**Bebauungsplan Nr. I/S 48 „Breipohls Hof“, 1. Änderung
„Einzelhandel Windelsbleicher Straße / Friedrichsdorfer Straße“ und 248.
Änderung des Flächennutzungsplanes**

- Übersicht der Stellungnahmen im Rahmen der erneuten Beteiligung nach § 4a (3) BauGB

Stellungnahmen zur Satzung, Stand: Dezember 2020

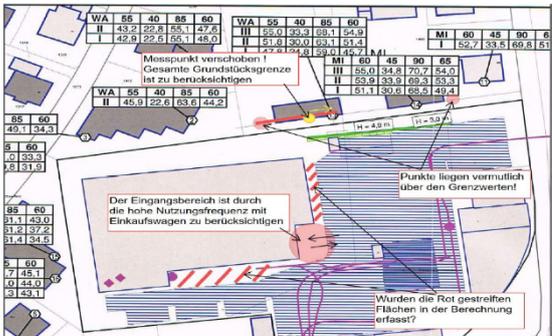
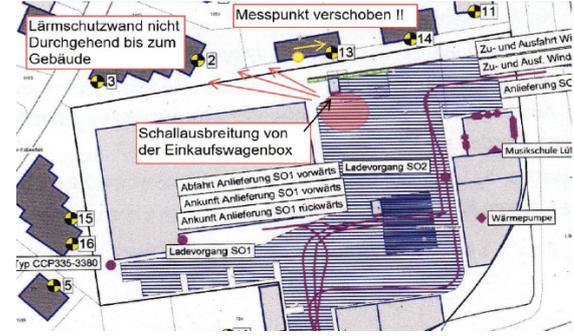
Lfd. Nr.	Stellungnahmen (Anregungen, Hinweise) Einwender, Datum (in inhaltlicher Zusammenfassung)	Abwägungsvorschlag der Verwaltung
	 <p>BEISPIEL</p> <p>Sind in dem Gutachten die Einkaufswaren Einstellplätze direkt am Markt und eine hohe Frequentierung des Eingangsbereichs berücksichtigt? Am Eingang wäre ebenfalls eine Punktschallquelle ähnlich einer Einkaufswagenbox anzusetzen.</p>  <p>Die zuvor genannten Punkte sind nur einige Punkte die mir bei der Durchsicht des Gutachtens aufgefallen sind. Das überarbeitete Gutachten weist einige unberücksichtigte bzw. nicht vollständig betrachtete Punkte auf, so dass ich Sie als zuständige Behörde bitten möchte, das Vorhaben hinsichtlich der Einhaltung der TA-Lärm insbesondere in Hinsicht der Nachbargrundstücke nochmals zu prüfen.</p> <p>Ich fordere Sie auf, die Entscheidung zu überprüfen und die Änderung des Flächennutzungsplans sowie die Inkraftsetzung des Bebauungsplans in der veröffentlichten Fassung nicht vorzunehmen.</p>	<p>In den Berechnungen sind keine Einkaufswagenboxen im Bereich des Eingangs berücksichtigt. Diese liegen in größerer Entfernung zum Grundstück des Einwenders und werden durch das Marktgebäude selbst abgeschirmt. Der Gutachter hat diese daher nicht als relevante Schallquelle berücksichtigt.</p> <p>Kenntnisnahme. Im Rahmen des Bauantrags werden von der Genehmigungsbehörde die erforderlichen Schallschutznachweise gefordert.</p> <p>Der Anregung wird nicht gefolgt.</p>
